DECKBLATTPLANUNG

Unterlage: **9.2.1 a** Blatt-Nr.: **1**
Deckblatt 1
 zu Lageplan 1 und Zaunplan 1

B 50 neu, Vierstreifiger Ausbau zwischen Bhf. Zolleiche und Dienststellengrenze

von Bau-km 96+353,564 bis Bau-km 100+981,322
 von NK: 6108 045 nach NK: 6009 018

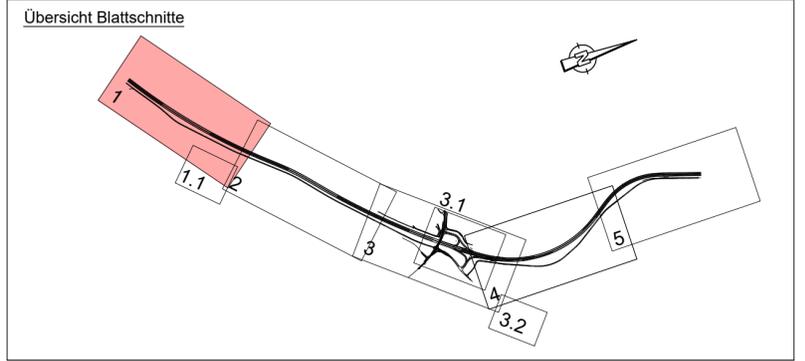
c			
b			
a	Wendeplatte wird um 200 m verschoben	Okt. 2020	Karbach
Nr.	Art der Änderung	Datum	Name
